**Modulo per la presentazione delle osservazioni per i piani/programmi/progetti sottoposti a procedimenti di valutazione ambientale di competenza statale**

**"Progetto di un nuovo parco eolico, denominato "Energia Sorano", costituito da n.8 aerogeneratori, ciascuno di potenza nominale pari a 6,2 MW, per una potenza complessiva di 43,4 MW da realizzarsi nel comune di Sorano (GR) e relative opere di connessione"**

## TESTO DELLE OSSERVAZIONI

# Analisi delle Pale Eoliche in Progetto ed Esistenti

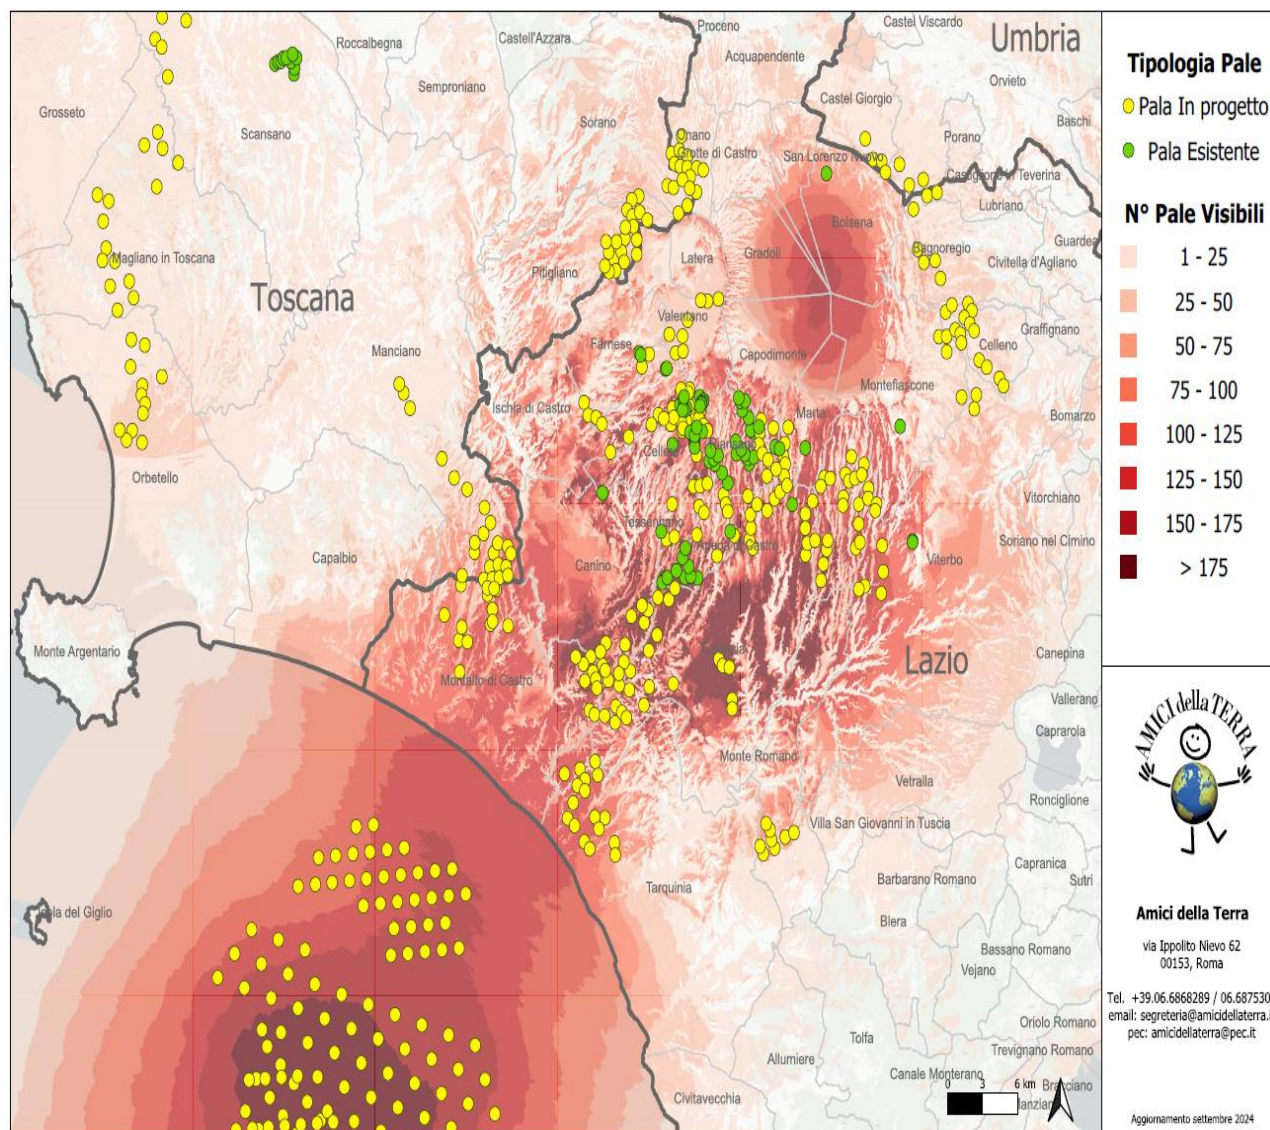
Come si è accennato per l'inserimento corretto dell'impianto eolico all'interno del territorio e del paesaggio "le analisi visive debbono inoltre tener in opportuna considerazione **gli effetti cumulativi derivanti dalla compresenza di più impianti**". Riguardo al cumulo degli impianti FER, le mappe prodotte dalla proponente riguardano, come già evidenziato, soltanto una parte molto piccola degli impianti FER dell'area intermedia e vasta e in particolare di quelli eolici che contribuiscono a creare un notevole cumulo e la saturazione del territorio tosco laziale. Riguardo al cumulo dei soli impianti eolici si riportano le mappe sul cumulo degli impianti eolici tra Toscana e Lazio e quella della loro intervisibilità elaborate dall'Associazione nazionale "Amici della Terra". L'impianto eolico Energia Sorano non compare nelle mappe che sono in corso di aggiornamento. Ma sono ben visibili sia il cumulo degli impianti eolici nella prima mappa e la loro intervisibilità nel territorio nella seconda. Tenendo conto dell'altitudine dell'impianto eolico Energia Sorano è facile immaginare quale sarà l'impatto paesaggistico di aerogeneratori alti 200 e larghi 162 metri.

In questa elaborazione sono visibili **621** pale, di cui **540** in progetto e **79** esistenti. Del totale, **7** ricadono in Umbria, **92** in Toscana e **522** nel Lazio.

Se agli impianti eolici rappresentati qui sopra che non comprendono sia l'impianto eolico Pitigliano di 20 pale e le altre 14 pale del progetto eolico Pian di Morrano – La Rotta e neanche gli 8 aerogeneratori di “Energia Sorano” ad essi si aggiungono le migliaia di ettari (7000 fin’ora) di territorio occupato dagli impianti fotovoltaici e agrivoltaici e dalle altre tipologie di impianti, appare chiaro il numero spropositato degli impianti FER nella bassa toscana e nella Toscana.

**Nell'immagine sono visibili i Siti Natura 2000 Toscana sud - Lazio nord, in rosso la zona di localizzazione dell'impianto. Immagine tratta dal Geoportale nazionale, MASE.**

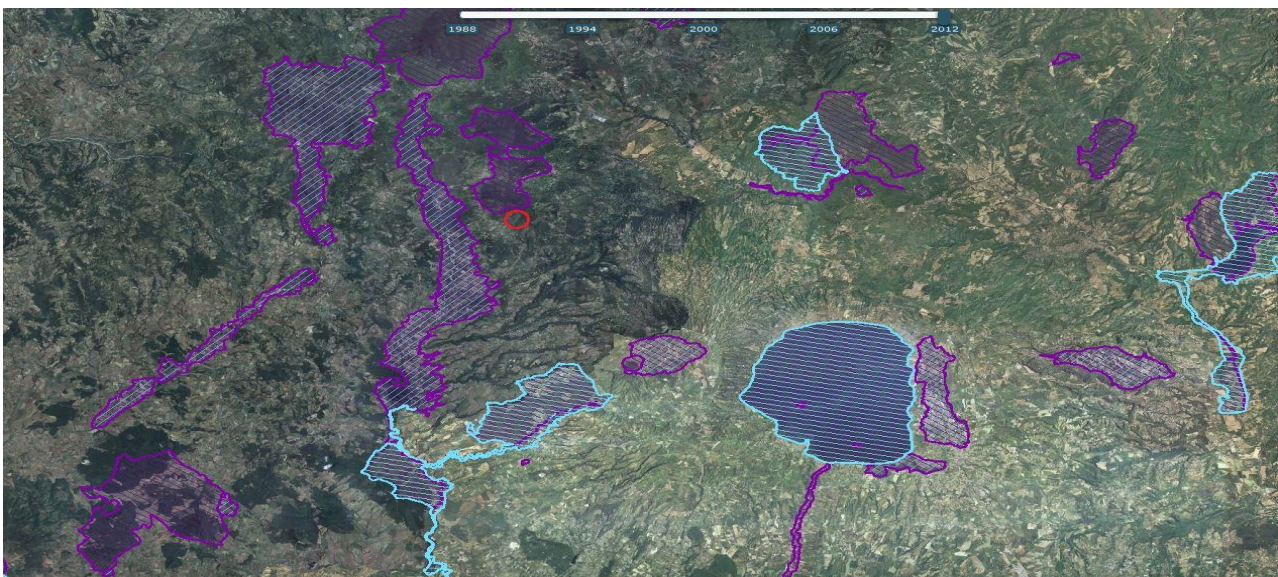
**ZSC IT51A0020 Monte Penna, Bosco della Fonte e Monte Civitella:** distanza da aerogeneratore più vicino: 200 metri; distanza da altre opere: 100 metri

**ZSC/ZPS IT51A0019 Alto corso del Fiume Fiora:** distanza da aerogeneratore più vicino 2.6 Km; distanza da altre opere: 2.8 Km.

**ZSC IT5190013 Foreste del Siele e del Pigelleto di Piancastagnaio:** distanza da aerogeneratore più vicino 4.8 Km; distanza da

Si riscontrano infatti distanze veramente ridotte, in alcuni casi di qualche centinaio di metri dalle zone di protezione, per cui appare veramente impropria e tendenziosa l'affermazione che si ritrova costantemente nello studio secondo cui *non esisterebbero interferenze dirette*

**Il cerchio blu nell'immagine indica la zona in cui ricadrebbe l'impianto eolico industriale "Energia Sorano".**

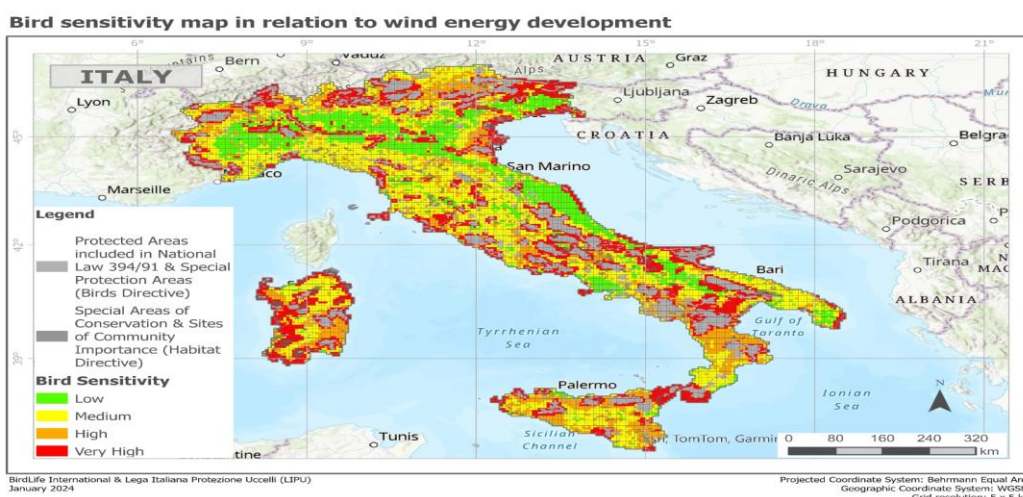
La mappa elaborata dalla LIPU di cui si riproduce anche un particolare è a ulteriore autorevole riprova che l'assenza di interferenze con i siti della Rete Natura 2000 sostenuta dalla proponente è profondamente errata. Infatti dal particolare della mappa, riportato qui sotto, se confrontato con i colori della legenda della mappa completa si evince facilmente che la zona in cui si verrebbe ad insediare l'impianto industriale è a media (giallo), alta (arancione) e veramente alta sensibilità (rosso) per l'avifauna.

### **OSSERVAZIONE 9. Vincolo idrogeologico.**

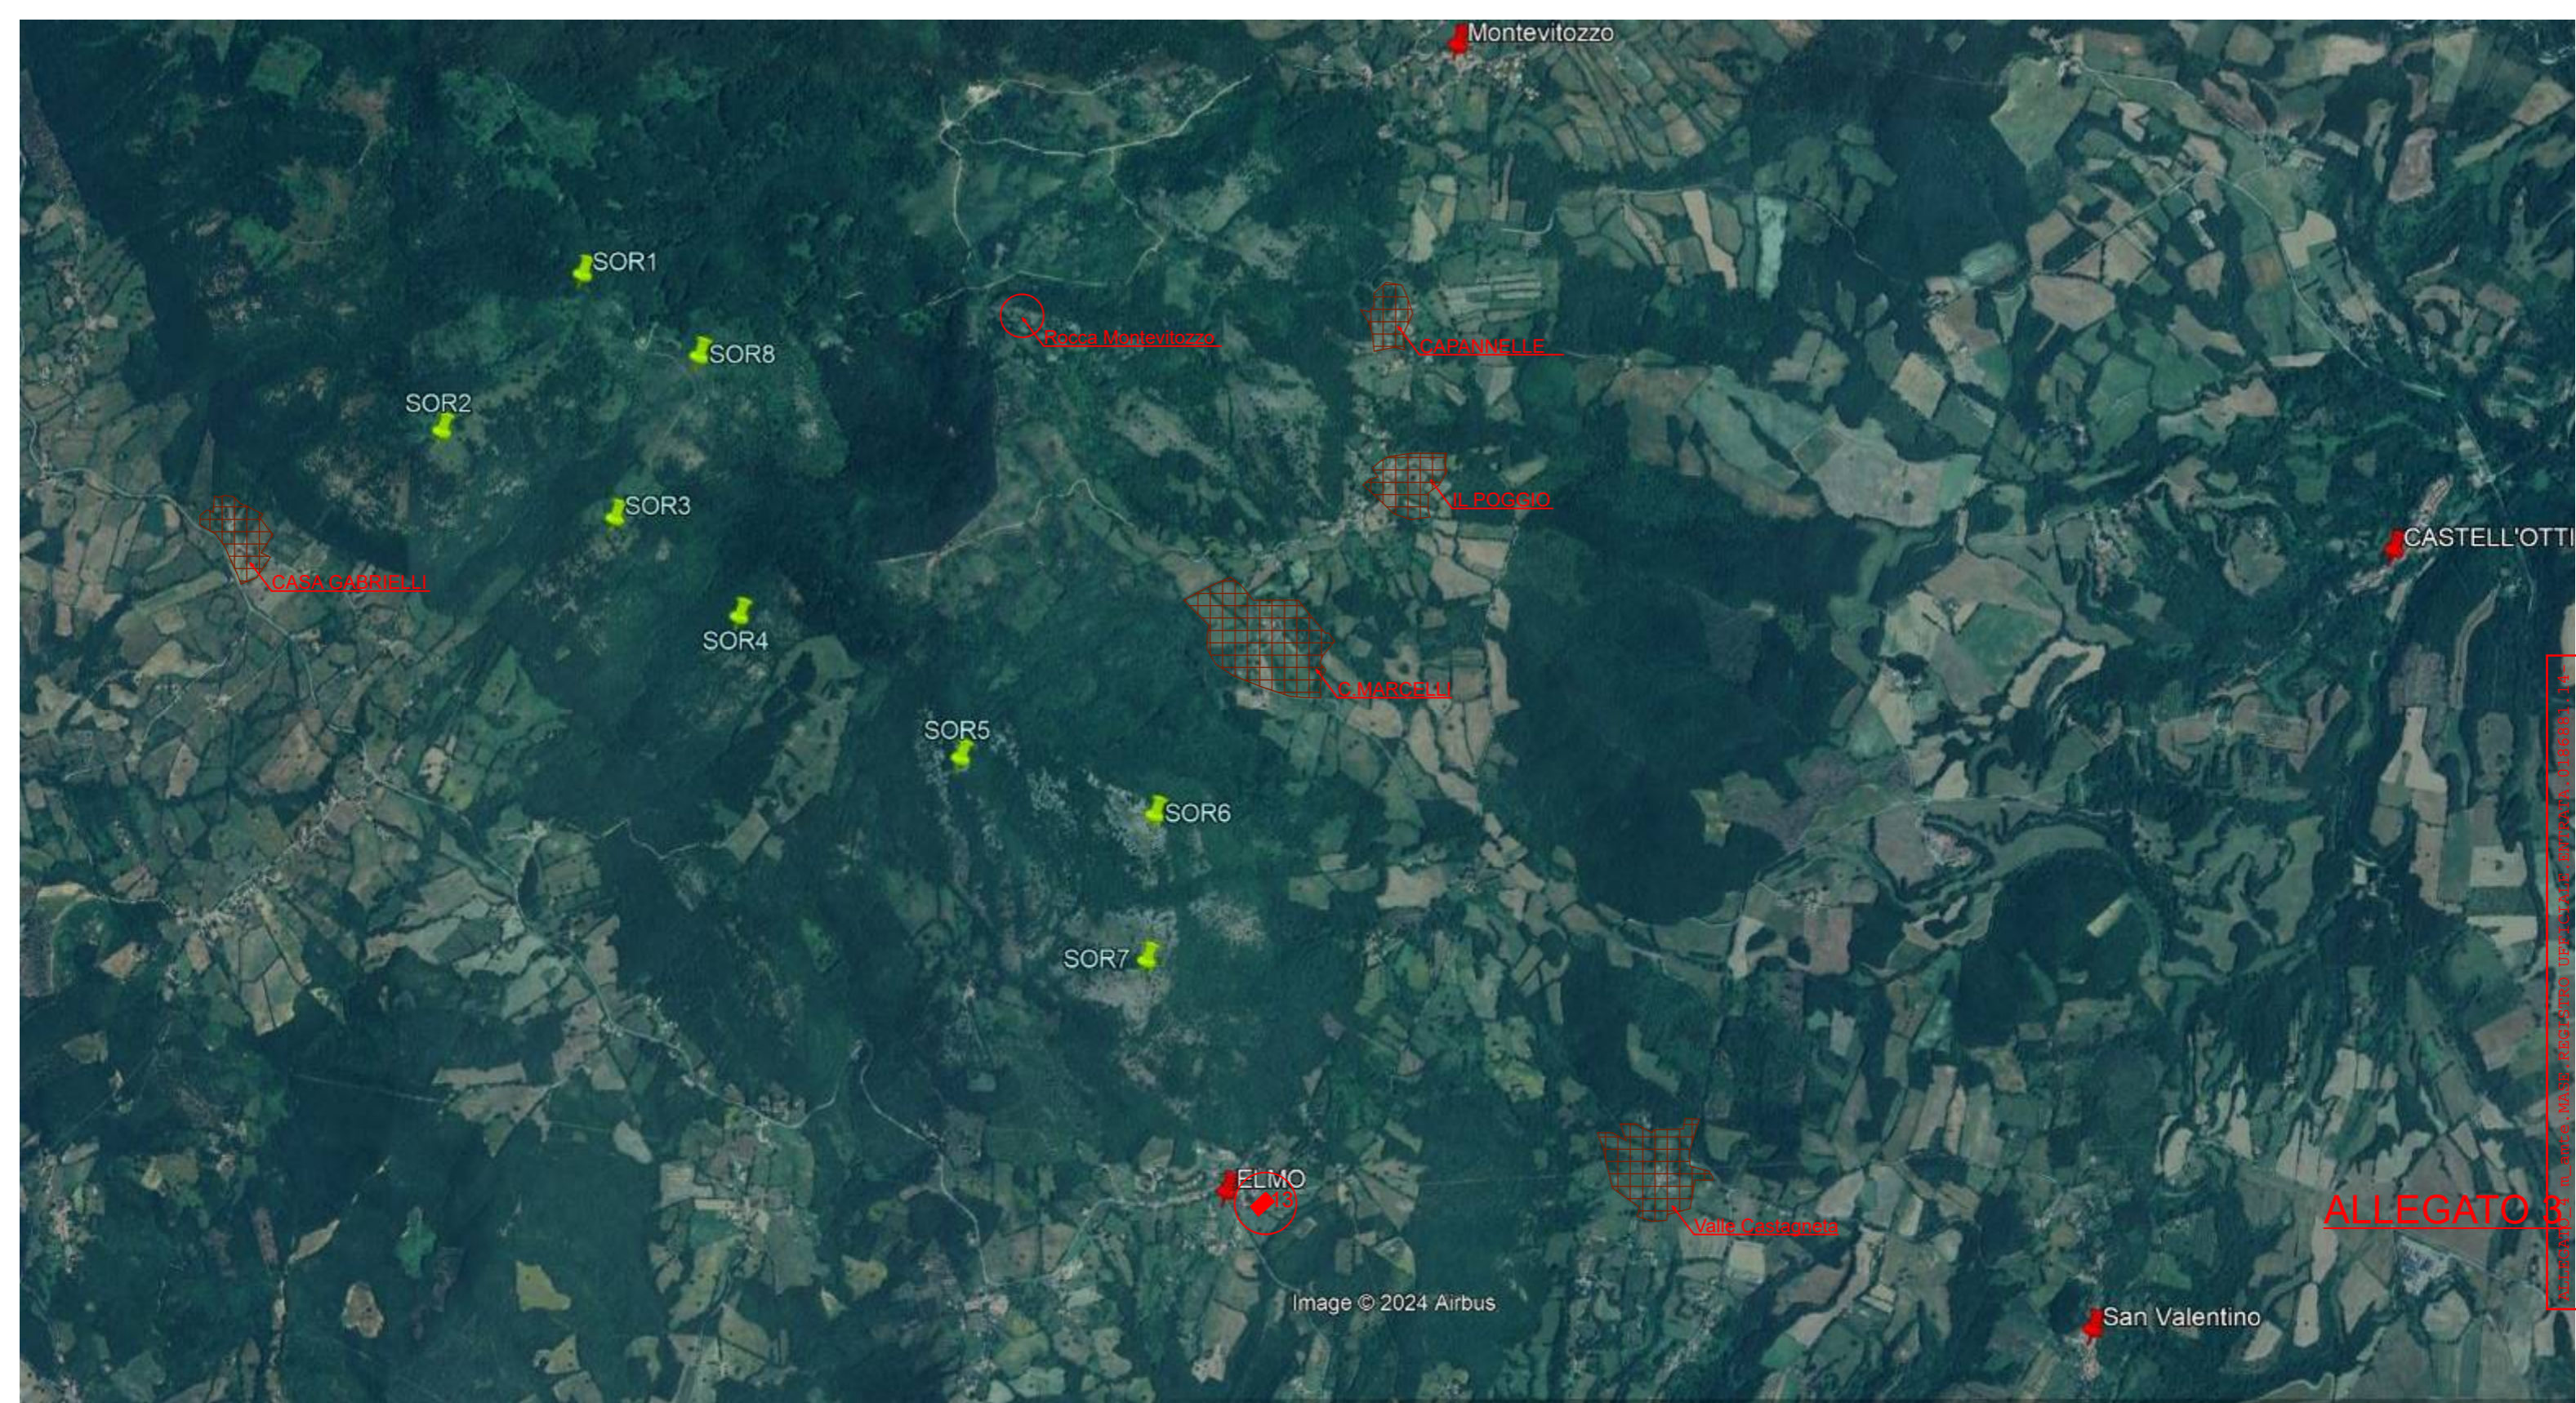
Il progetto insiste su un'area vincolata dal 1923 per protezione idrogeologica, con rischi legati a interventi sul terreno come disboscamenti e scavi.

Gran parte delle opere in progetto cade in area riconosciuta a protezione idrogeologica sin dall'R.D. 3267 del 1923, confermata come area boscata nel 2016 e con DCR 93/2018 con conseguente vincolo idrogeologico. Il Vincolo idrogeologico sottopone a tutela le aree territoriali che per effetto di interventi quali, ad esempio, disboscamenti o movimenti di terreno, scavi per plinti, allargamenti dei tratturi possono, con danno pubblico subire denudazioni, perdere la stabilità o turbare il regime delle acque).

Si vuole inoltre evidenziare che l'area è ricca di doline puntuali e areali (dati cartografia Geoscopia) che potenzialmente possono costituire un rischio per la sicurezza del cantiere e della struttura quando fosse operativa.

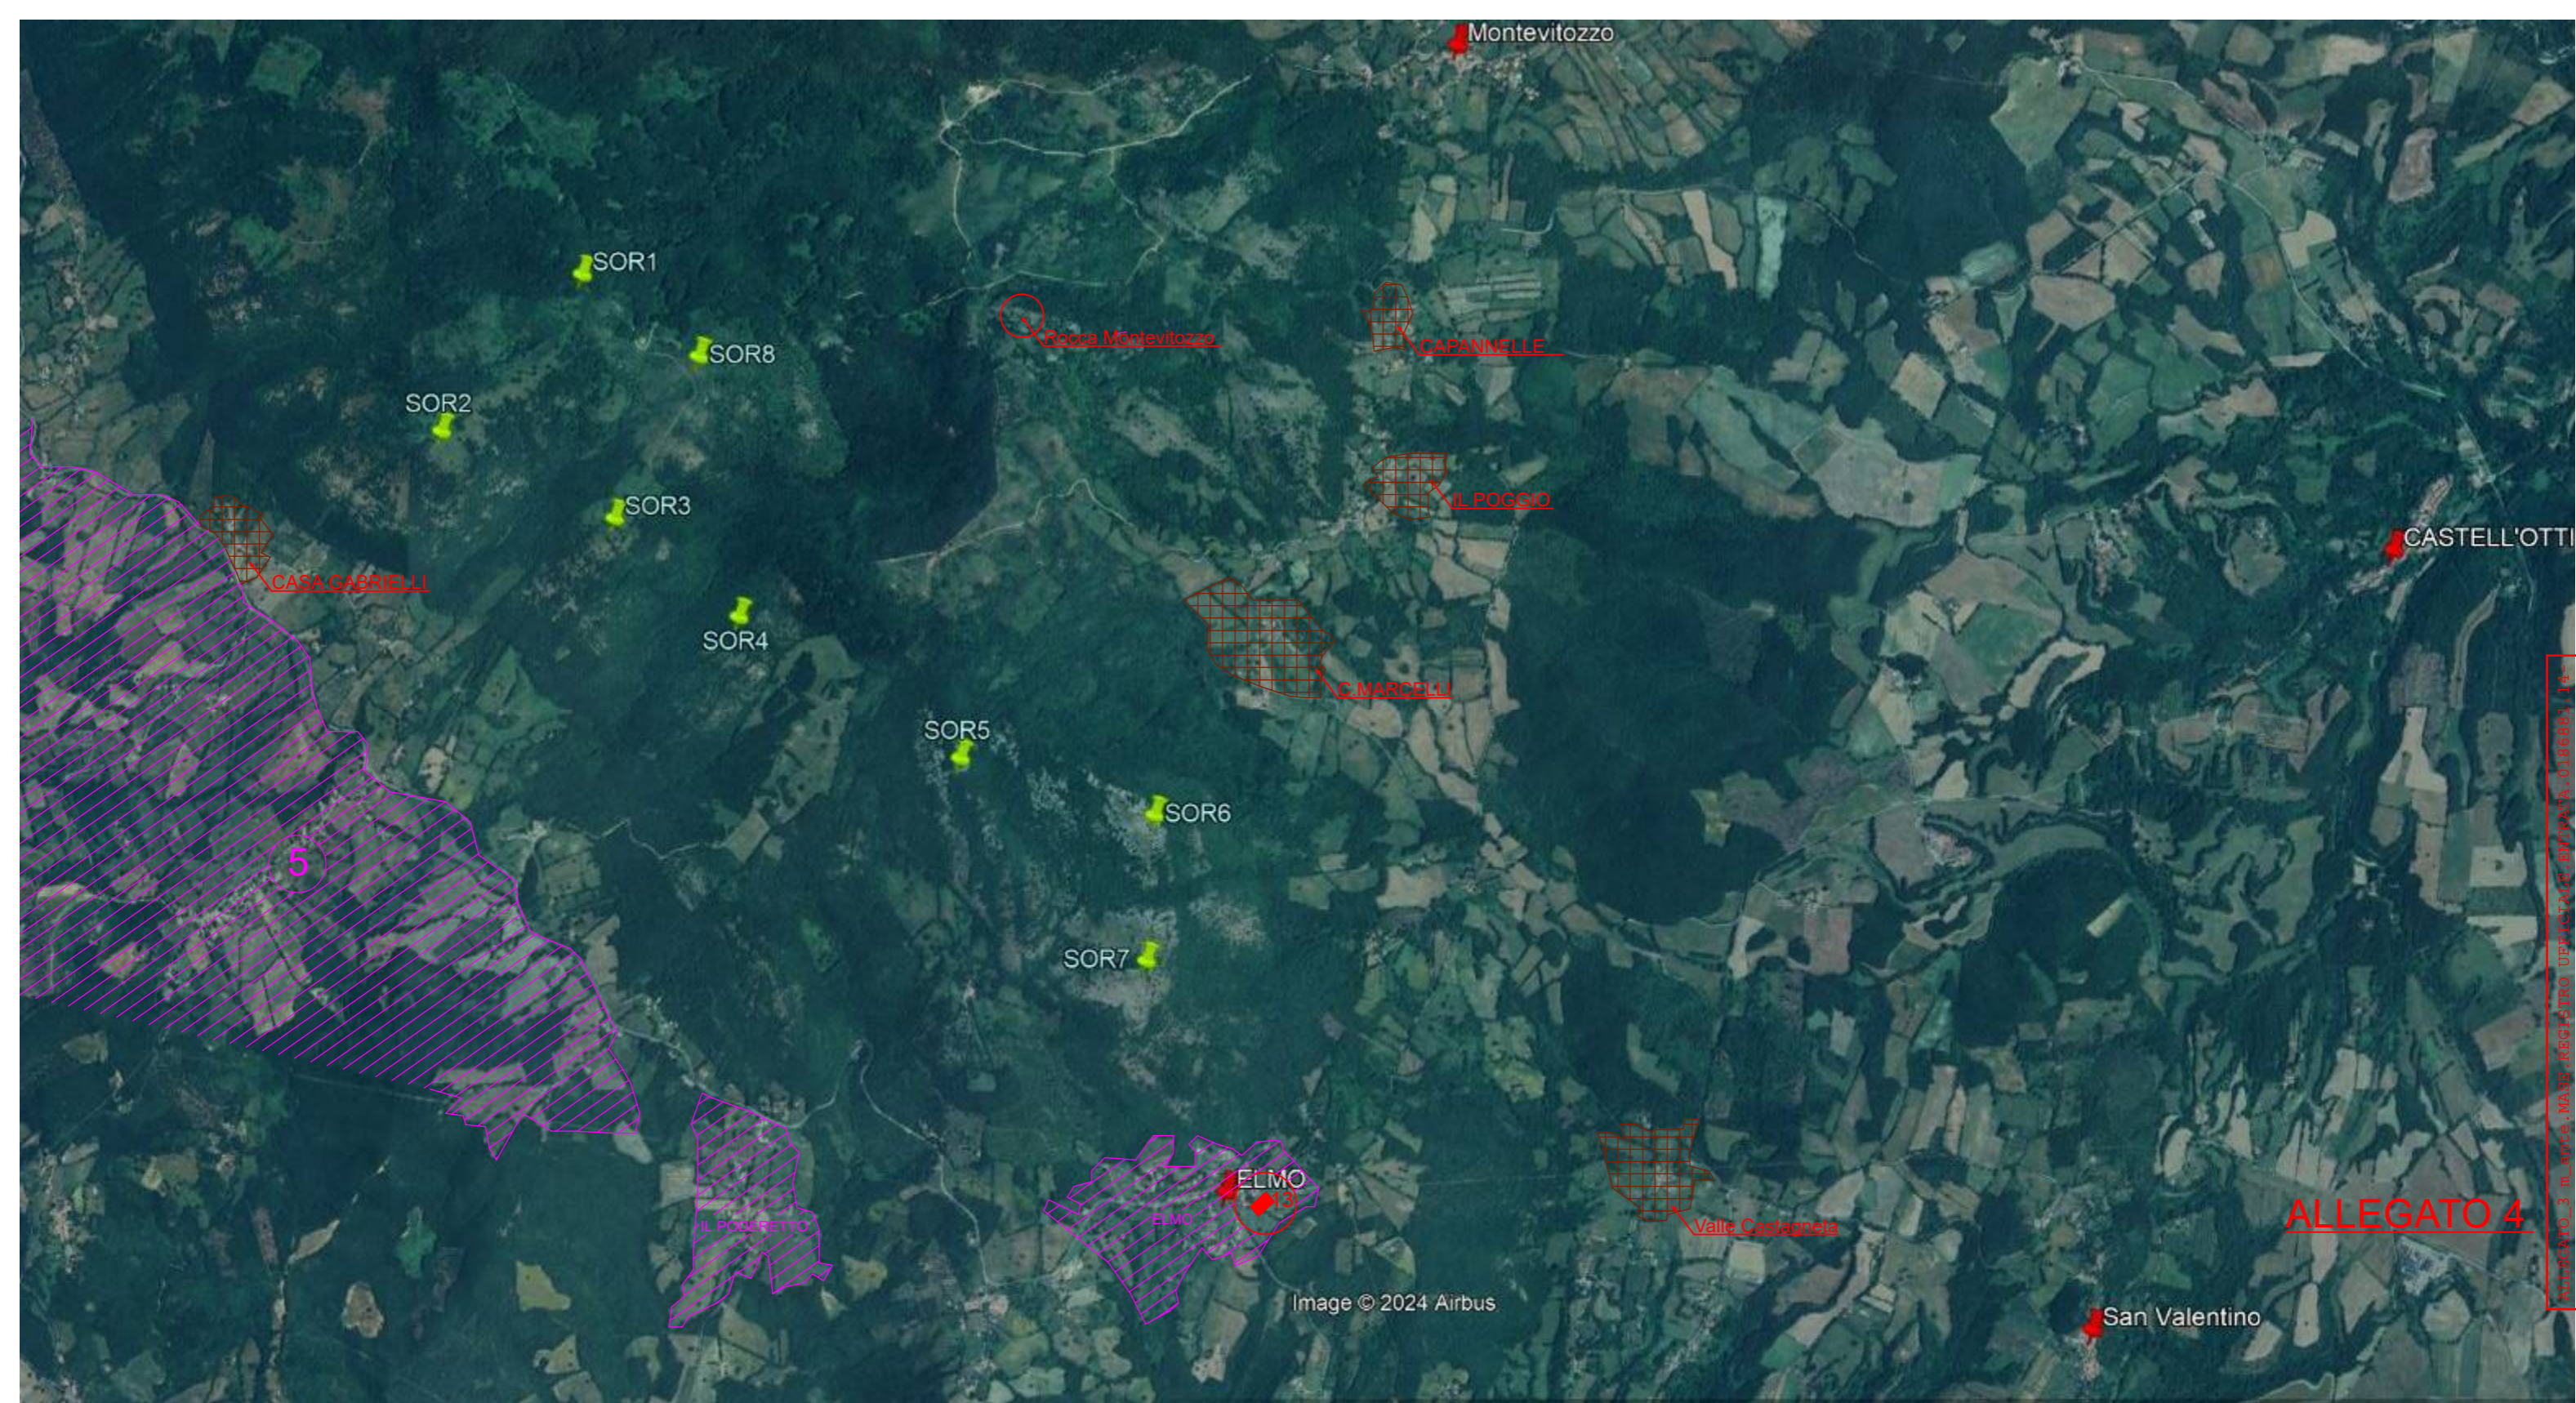
Eolico SORANO	Pertinenza Paesagg.del Centro Storico e del nucleo rurale compresi edifici di valore archit.paesaggistico e/o storico-culturale (Distanze in mt.)						
	CASA GABRIELLI	CASALE MARCELLI	IL POGGIO	CAPANNELLE	VALLE CASTAGNETA	Compl. Parrocc. San Giovanni Battista Decollato 13	ROCCA DI MONTEVITOZZO
SOR.1	1.400	2.500	////	2.900	////	////	1.650
SOR.2	700	2.800	////	////	////	////	2.200
SOR.3	1.200	2.100	2.700	2.800	////	////	1.700
SOR.4	1.700	1.600	2.300	2.600	////	2.800	1.600
SOR.5	2.600	1.000	1.800	2.300	2.700	1.900	1.700
SOR.6	////	900	1.500	2.000	2.000	1.400	1.900
SOR.7	////	1.400	2.000	2.600	1.800	900	2.400
SOR.8	1.700	2.000	2.500	2.500	////	////	1.200

Eolico SORANO	Ambiti Territoriali con Specifiche limitazioni (Distanze in mt.)		
	⑤	IL PODERETTO	ELMO
SOR.1 📍	1.600	2.950	////
SOR.2 📍	800	2.600	////
SOR.3 📍	1.200	2.000	2.900
SOR.4 📍	1.300	1.800	2.400
SOR.5 📍	1.600	1.400	1.500
SOR.6 📍	2.100	1.700	1.100
SOR.7 📍	1.900	1.400	600
SOR.8 📍	1.800	2.600	////
